川内原子力発電所 1, 2号炉
運転期間延長認可申請
(審査会合における指摘事項の回答)

2022年2月28日
九州電力株式会社

1－1 アルカリ骨材反応の潜在膨張性について

観察部位（1号炉）：原子炉格納施設等（外部遮蔽壁）

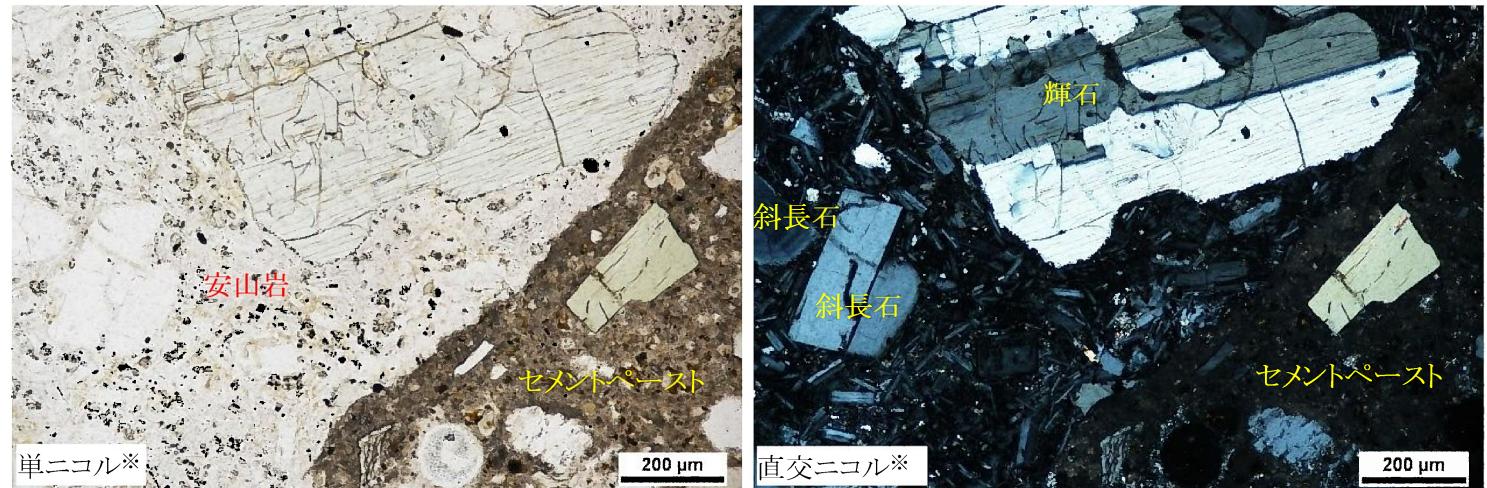
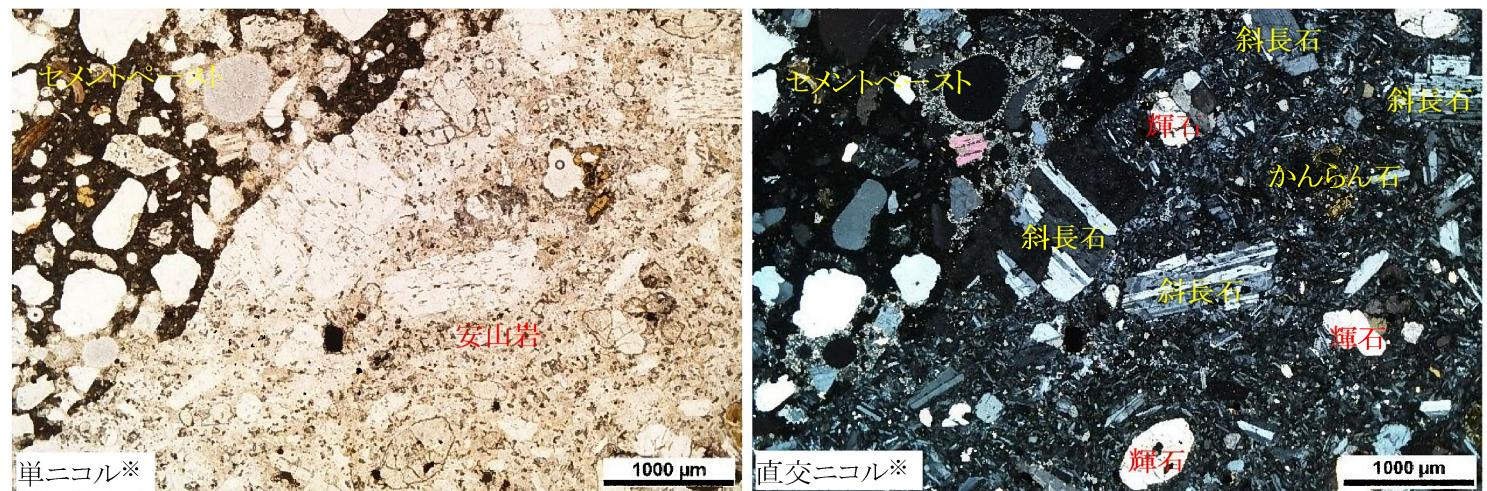
No.	指摘事項の内容	頁
1	コンクリート構造物における、遅延膨張性のアルカリ骨材反応に対する潜在性について今後説明すること。	2～12
2	評価対象機器・構造物はいつ設工認を受けたのか、いつ運開したのか、具体的な日付を今後説明すること。	13, 14
3	経年劣化傾向の評価について、30年目と40年目の評価の差異を個別事象の説明時に説明すること。	個別事項説明時に別途説明予定
4	30年目の長期施設管理方針の有効性評価について、評価内容を個別事象ごとに今後説明すること。	個別事項説明時に別途説明予定
5	国外の運転経験の抽出元について、評価書本文にはPWR情報検討会等についての記載がないため、記載を適正化すること。	15
6	大飯発電所3号機加圧器スプレイライン配管溶接部における事象を踏まえた評価が評価書に記載されていないため、新知見として評価書または施設管理方針に適切に反映すること。	16

安山岩は、斜長石や輝石等の斑晶と、その粒間を埋める微細な組織からなる石基から構成される。安山岩において、膨張や劣化を生じるような進行したアルカリ骨材反応の現象としての膨張ひび割れは認められなかった。

安山岩は、斜長石、輝石、かんらん石等の斑晶と、その粒間を埋める微細な組織からなる石基から構成される。安山岩において、膨張や劣化を生じるような進行したアルカリ骨材反応の現象としての膨張ひび割れは認められなかった。

→骨材に反応リムの形成(i)とゲルの滲み(ii)が認められたものの、極めて軽微な反応状況であった。

(1号炉(外部遮蔽壁)の例)

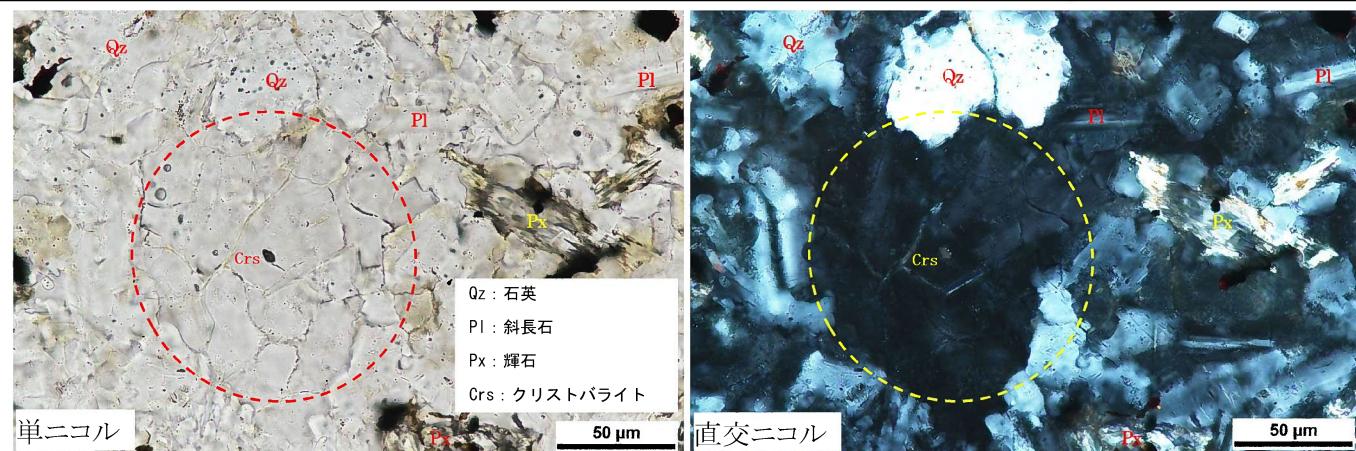
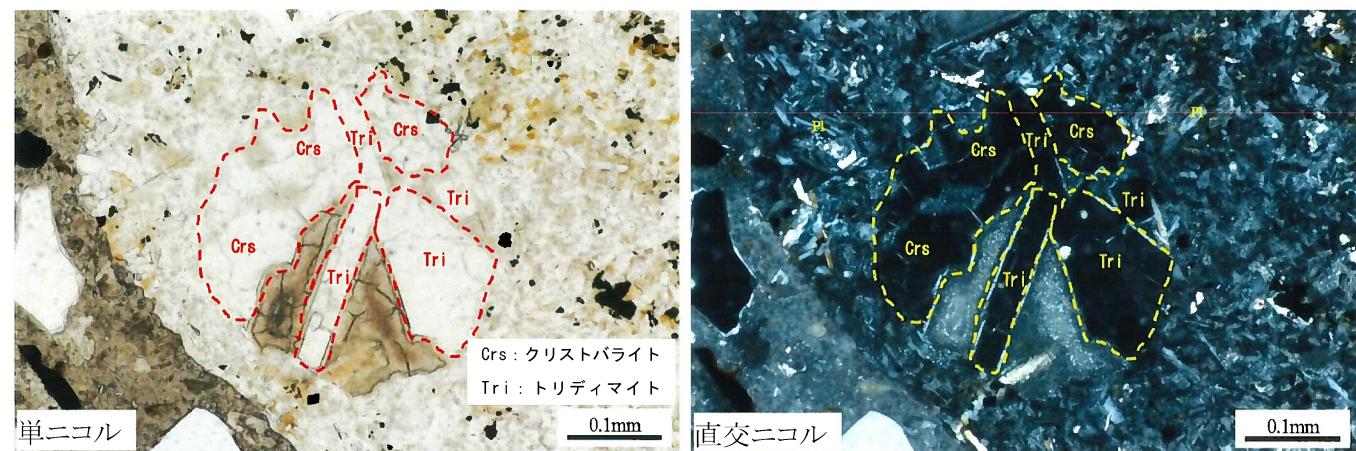
- 粗骨材に急速膨張性の反応性鉱物(クリストバライト等)が認められた。

→促進膨張試験の結果※1、急速膨張の可能性は低いと判断した(A)。

- 粗骨材に遅延膨張性の反応性鉱物(隠微晶質石英、微晶質石英)は認められなかった(B)。

安山岩の石基部分を拡大して示す。反応性鉱物としてクリストバライトが確認された。クリストバライトは単ニコルで屋根瓦のような模様を示し、直交ニコルでは暗く観察される。大きくまとまった部分を破線内に示す。

安山岩の石基部分を拡大して示す。反応性鉱物としてクリストバライトとトリディマイ特が確認された。クリストバライトは単ニコルで屋根瓦のような模様を示し、直交ニコルでは暗く観察される。トリディマイ特は薄板状や楔形をしており、直交ニコル下では双晶を示す。大きくまとまった部分を破線内に示す。

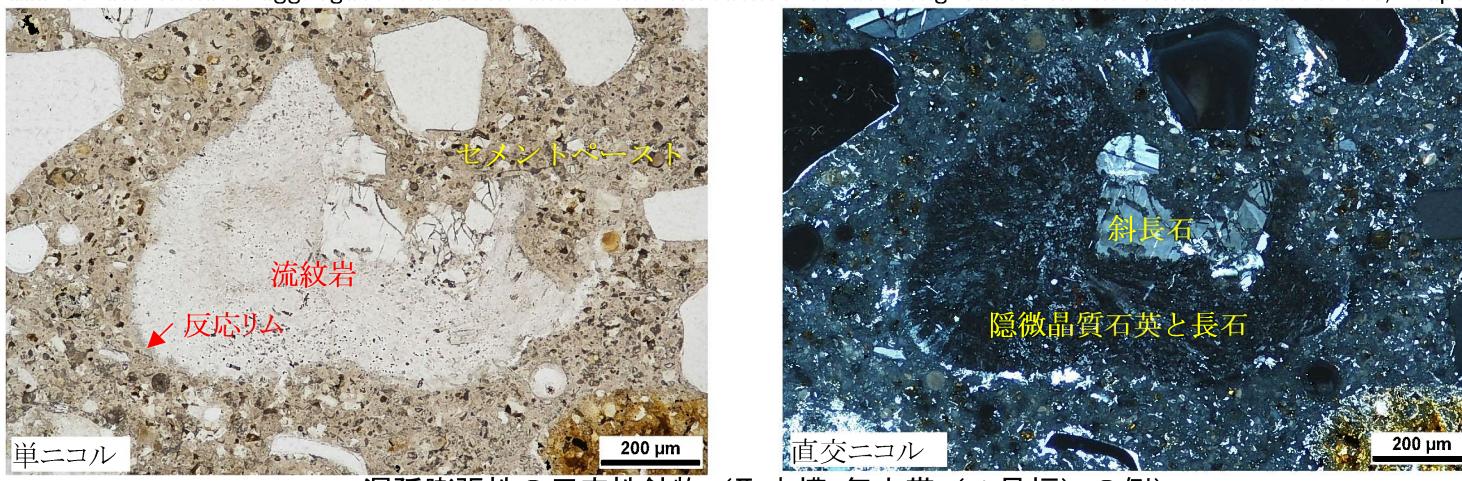
- ・細骨材に急速膨張性の反応性鉱物(クリストバライト等)が認められた。

- ・「取水槽」の一部の部位(前頁の赤枠)において、海砂の一部である流紋岩の中に遅延膨張性の反応性鉱物(隠微晶質石英、微晶質石英)が認められた。

⇒促進膨張試験の結果※1、急速膨張の可能性は低いと判断した(A)。

⇒促進膨張試験の結果※3、遅延膨張の可能性は低いと判断した。なお流紋岩以外については、遅延膨張性の反応性鉱物は認められなかった(B)。
